# 光峰创智谷总图修改公众展示

# 光峰创智谷效果图修改公众展示

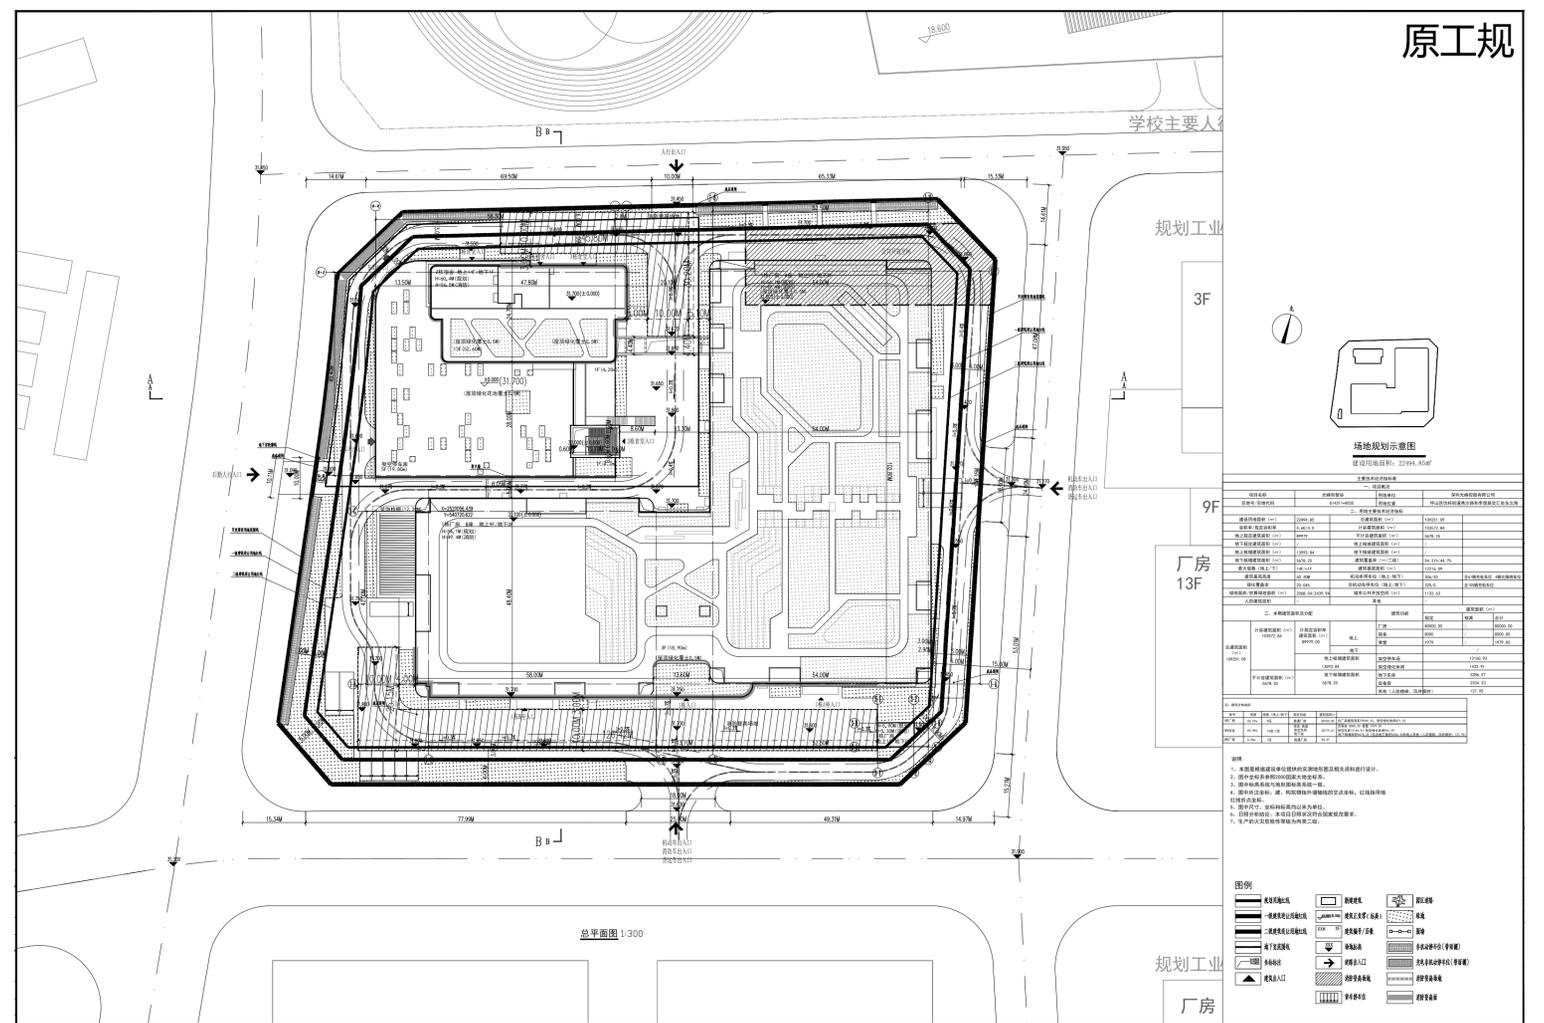
- 总图调整如下:
- 1、1栋厂房屋顶绿化调整, 增加钢结构设备区, 2栋宿舍裙房屋顶及塔楼屋顶取消绿化;
  - 2、1栋厂房屋顶取消部分上屋面楼梯;
  - 3、1栋厂房因外墙窗体系改为幕墙体系, 屋面轮廓图增加幕墙看线及幕墙体系柱墩;
  - 4、1栋厂房屋原转角镂空凹槽全部取消, 1-G轴交1-2轴~1-3轴及1-P轴交1-9轴~1-12轴处增加镂空凹槽;
  - 5、1栋厂房屋顶1-2轴交1-C轴~1-F轴增加设备摆放;
  - 6、2栋裙房东侧开敞楼梯取消屋顶格栅;
  - 7、2栋宿舍屋顶核心筒轮廓调整, 增加设备摆放;
  - 8、1栋厂房与2栋宿舍的两处管线廊架轮廓更新, 增加装饰格栅;
  - 9、1栋厂房西侧钢结构构筑物取消;
  - 10、场地竖向标高调整;
  - 11、场地南侧广场、北侧公共开放空间等地面绿化调整;
  - 12、1~3栋建筑规划高度更新;
  - 13、技术经济指标表调整。

原工规西侧鸟瞰效果图 ↑

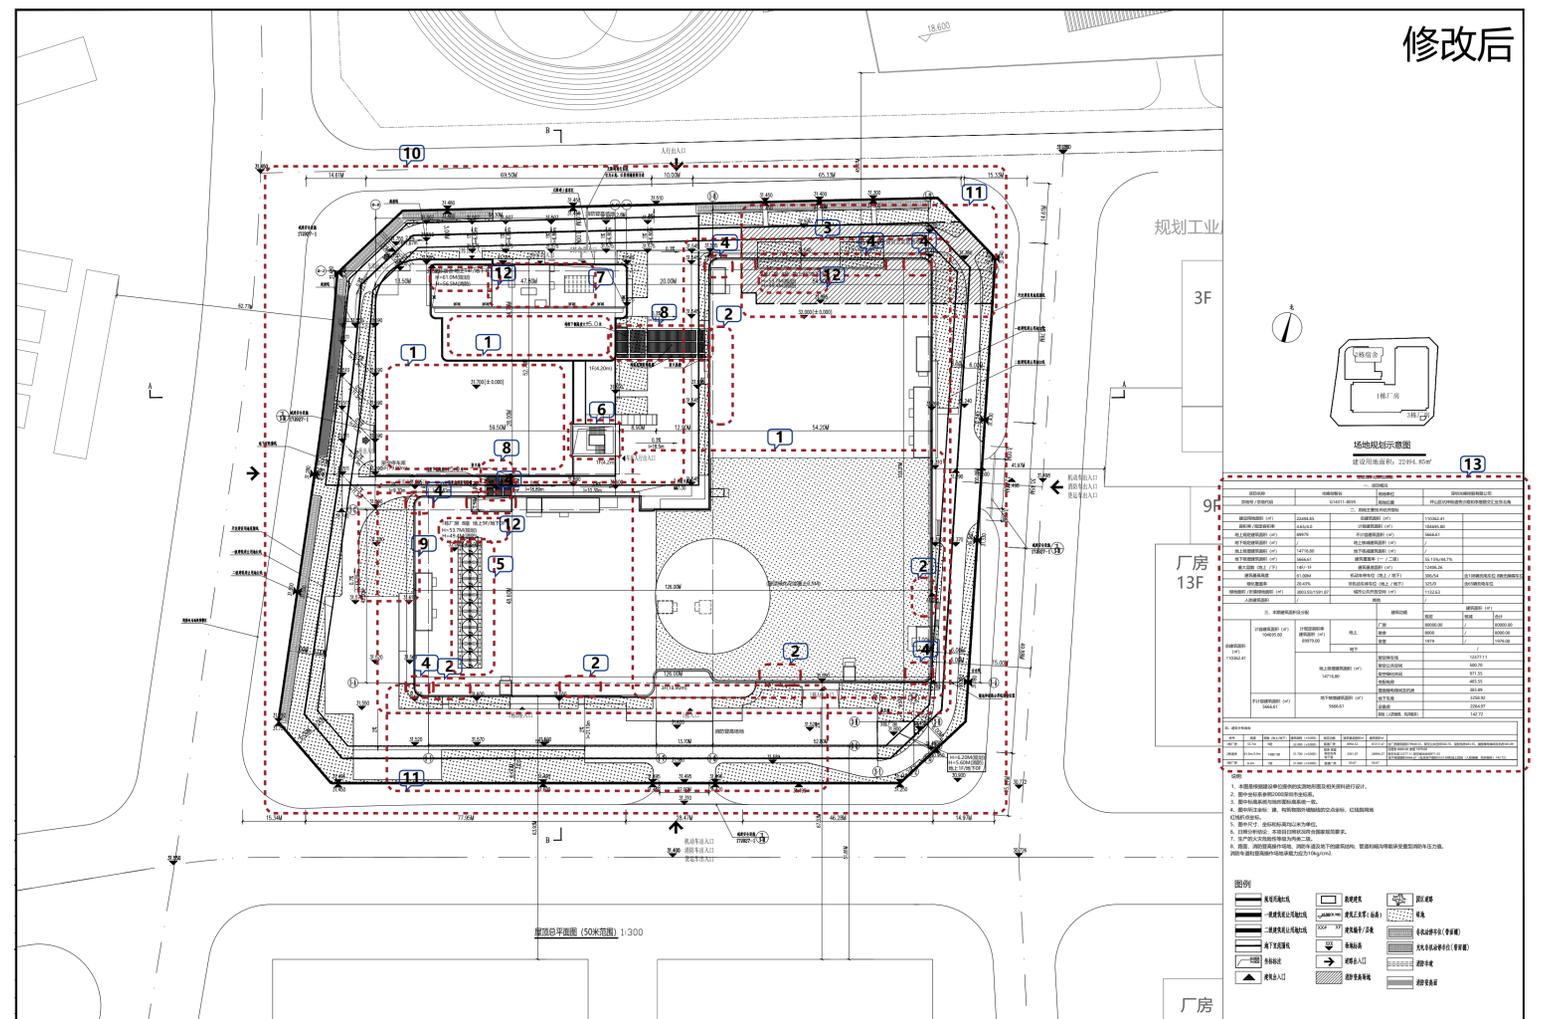
- 1、1栋厂房原外墙窗体系改为幕墙体系，1栋厂房南侧雨棚调整
- 2、1栋厂房屋顶1-2轴交1-C轴~1-F轴设备更新
- 3、1栋厂房屋顶调整绿化范围，增加钢结构设备区；2栋宿舍裙房及塔楼屋顶绿化取消
- 4、1栋厂房屋顶取消部分楼梯上屋面
- 5、1栋厂房原转角镂空凹槽全部取消，改为1栋厂房1-G轴交1-2轴~1-3轴及1-P轴交1-9轴~1-12轴处增加镂空凹槽
- 6、2栋裙房6层架空层装饰构架取消竖向格栅
- 7、2栋宿舍7~14层窗户大小调整
- 8、2栋宿舍车库1~5层装饰构架更新
- 9、取消1栋厂房西侧钢结构构筑物
- 10、2栋宿舍阳台百叶调整为金属网，位置调整
- 11、宿舍14层东西两侧增加墙垛
- 12、宿舍14层阳台玻璃栏杆改为铁艺栏杆
